Controlerapport Handhaving Wet Natuurbescherming Soorten

Provincie Noord-Holland	Zaaknummer: 274814
Controlegegevens	
Onderwerp	Controle faunaschermen
Controle datum	- 11-03-2019
Datum hercontrole	- onbekend
Inspecteur	- 5.1.2e
Reden bezoek	- Controle faunaschermen compleet
Urenverantwoording	
Uren adm. Controle	- 1
Uren controle	- 7
Uren hercontrole	-
Uren handhaving	-
Vergunning/ontheffing	
Numermer kernmerk vergunning/ontheffing	- RUD.213991
Onderwerp vergunning/ontheffing	- Wnb Ontheffing Ruimtelijke ingrepen
Verzenddatum vergunning/ontheffing	- 01-11-2017
Gegevens vergunning/ontheffing houder	- GEM Bloemendalerpolder C.V.
Melding/klacht/aandachtsvestiging/ verzoeken	
Ontvangen van	-
Ontvangen via	-
Datum ontvangst	-
Omschrijving verzoek	-
Gegevens melder	
Naam	-
Organisatie	-
Adres	-
Telefoonnummer	-
E-mailadres	-

Omschrijving onderzoek

Foto 7

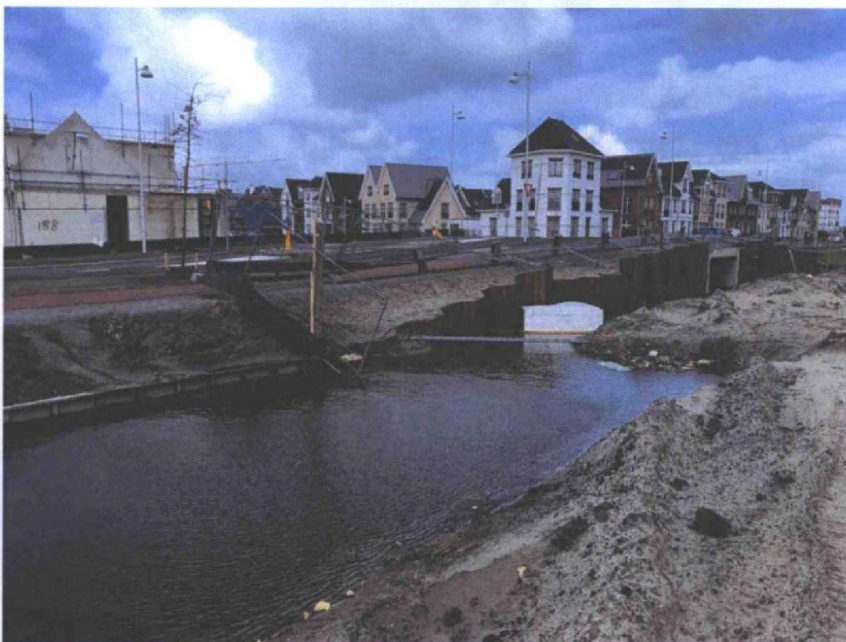
Foto 7:

Aan weerszijde van deze straat zijn faunaschermen geplaatst, echter lang het water is dit niet het geval. Ter beoordeling aan ecooloog RUD NHN en begeleidend ecooloog (Els en Linde) of dit wenselijk is.

Foto 8

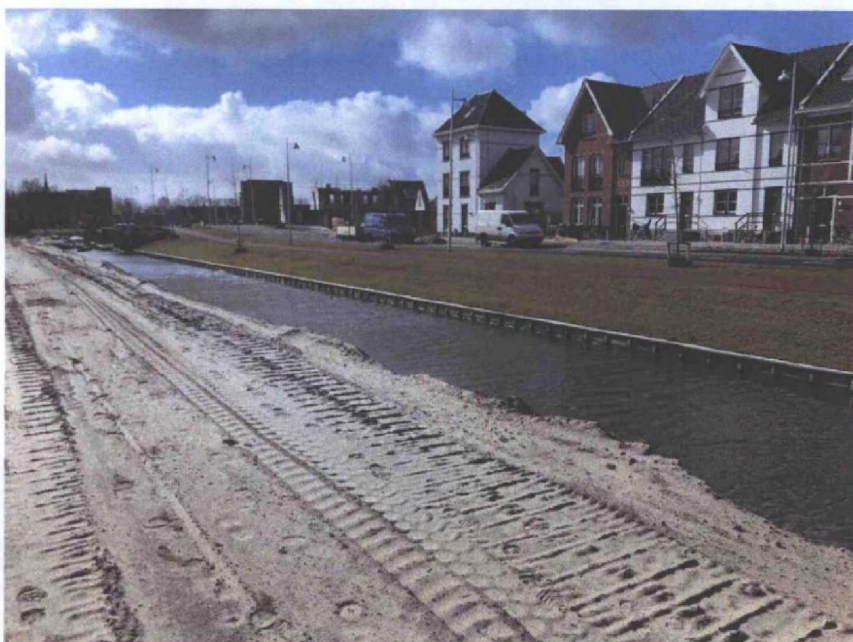
Foto 8:

Betreft hier een gesloten hek wat toegang gaf tot het bouwterrein, de schermen zijn gemonteerd aan het hekwerk. Op het moment dat dit toegangshek niet (meer) gebruikt wordt is het aan te bevelen hier zandzakken voor te leggen om ook de laatste en kleinste kieren te dichten.

Foto 9

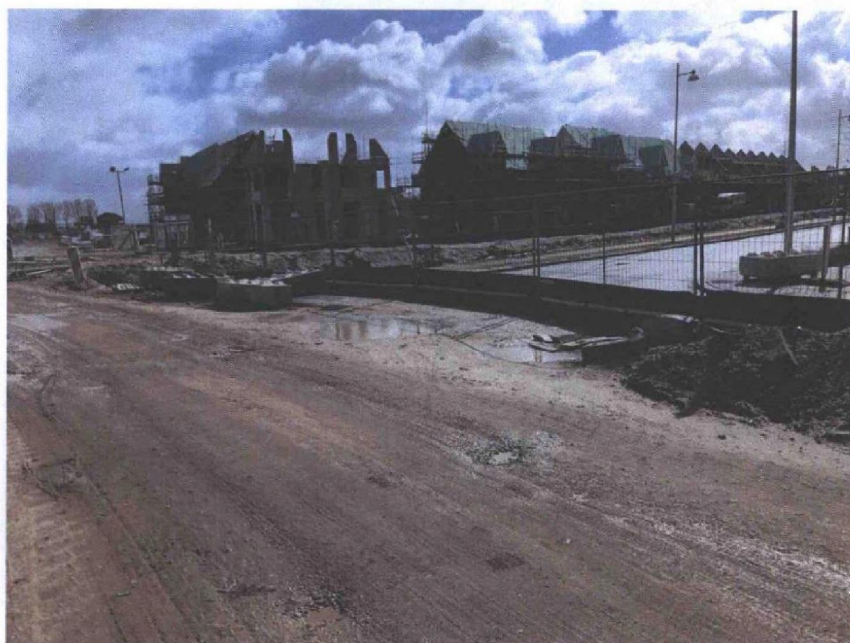
Foto 9:

Betreft hier een aantal meter faunascherm wat qua hoogte niet meer voldoet. Betreft de locatie die vorig seizoen niet te betreden was i.v.m. drijfzand.

Foto 6-1: Laag deel aangevuld met hoger scherm
